Modulo per la presentazione delle osservazioni per i piani/programmi/progetti sottoposti a procedimenti di valutazione ambientale di competenza statale

ID: Codice procedura (ID_VIP/ID_MATTM):10844

Impianto per la produzione di energia elettrica da fonte eolica, costituito da 6 aerogeneratori della potenza complessiva di 37,2 MW, un sistema di accumulo da 25 MW e relative opere connesse in località "Rempillo" nel comune di Pitigliano (GR).

Analisi degli Impianti Eolici Esistenti e in Progetto

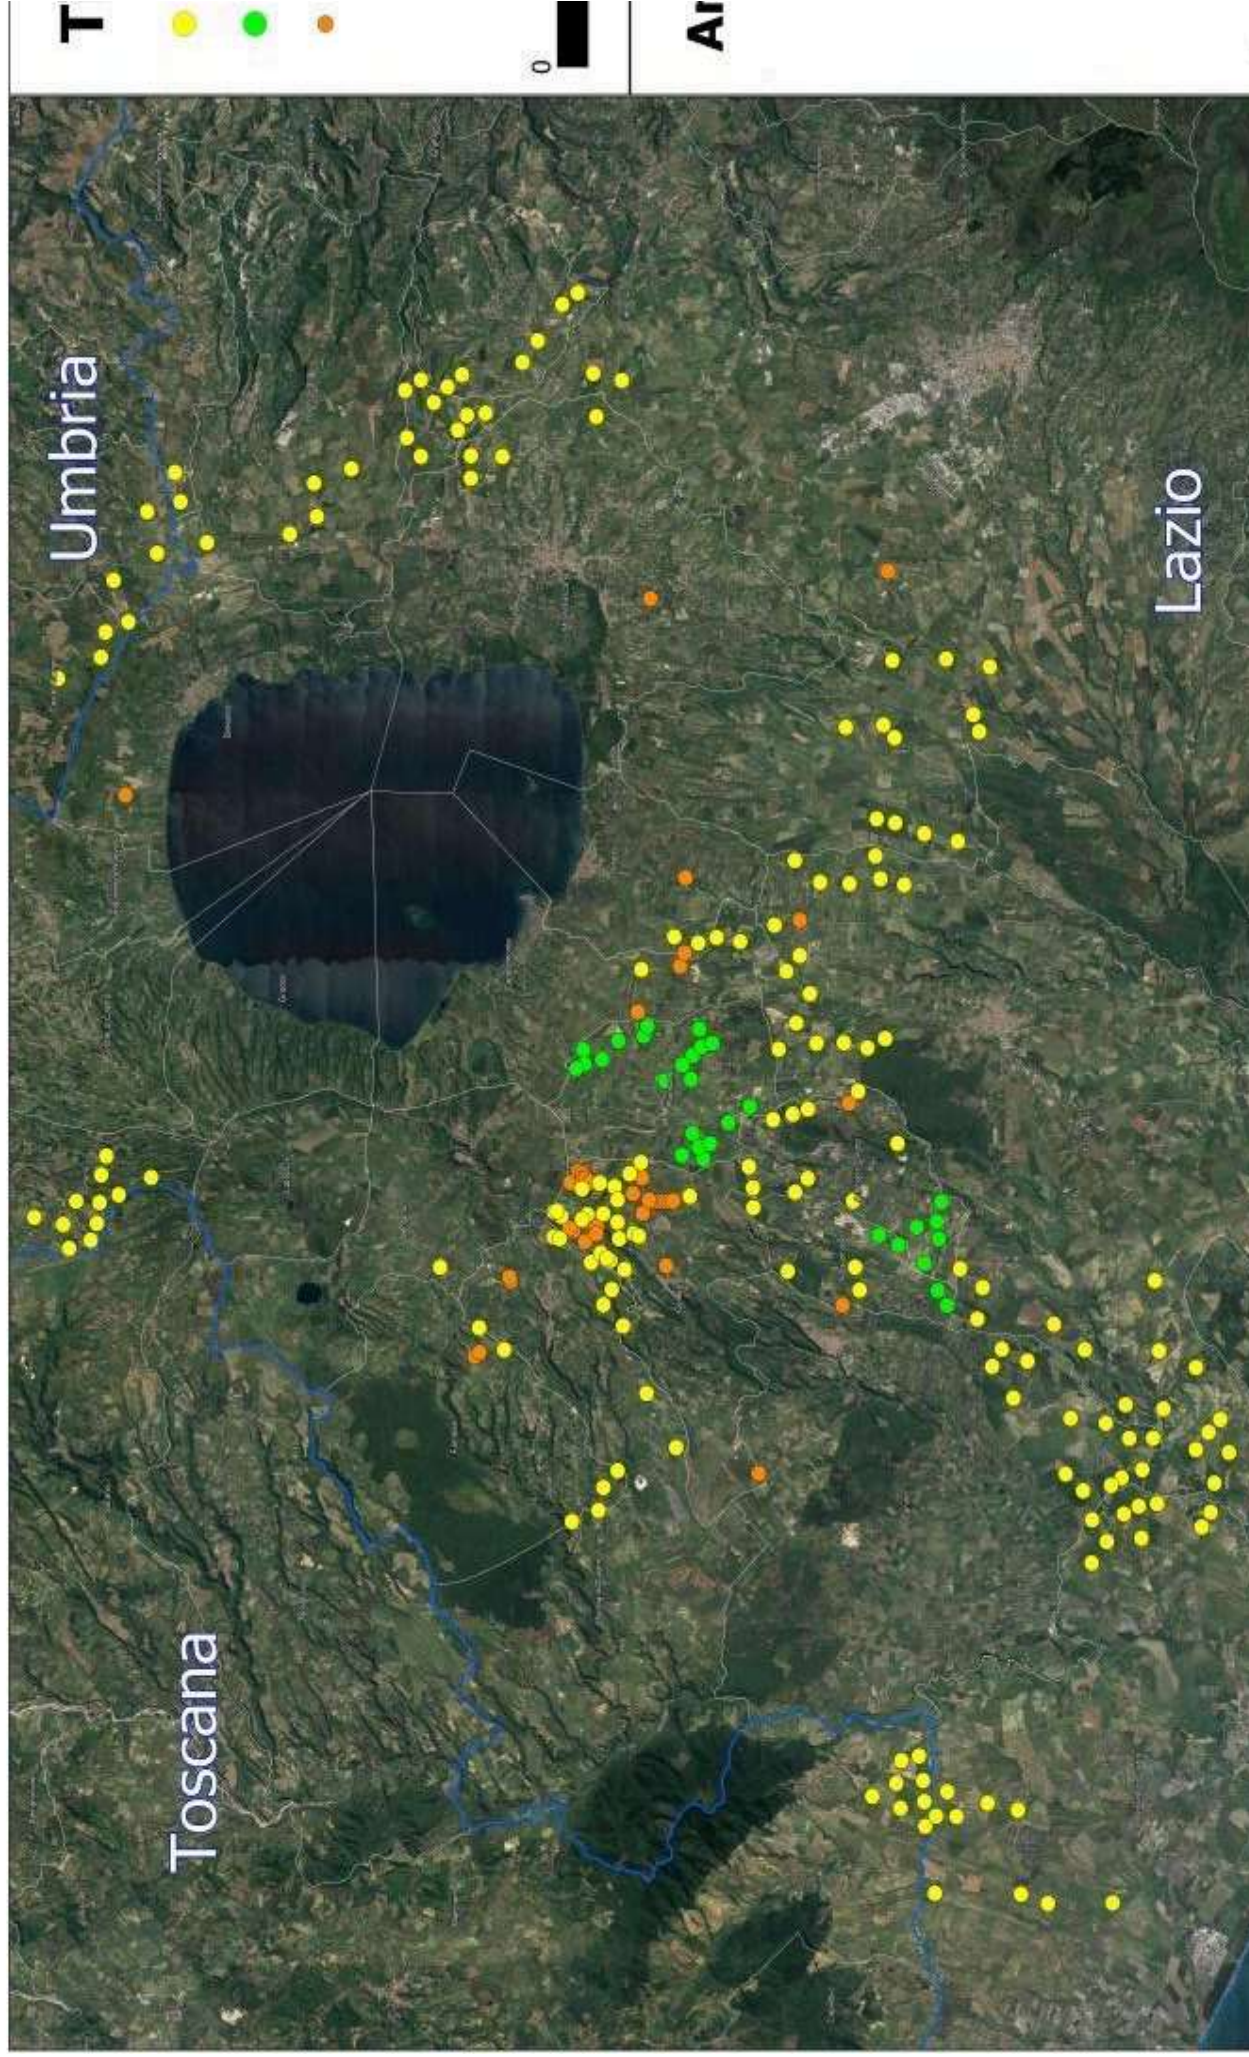
- h) Le zone di interesse archeologico evidenziate nell’immagine n. 3 a cui si aggiungono anche l’importante abitato protostorico di Sorgenti della Nova e Ruderì del Castello altomedioevale che si trovano a circa 4 km dalle aree in cui è stato progettato l’impianto eolico industriale. Poco più lontano i resti del castello medioevale “Morrone”. Nell’area vasta le preziose necropoli eneolitiche (Poggi Alti) ed etrusche di Pitigliano, Sovana e Sorano.
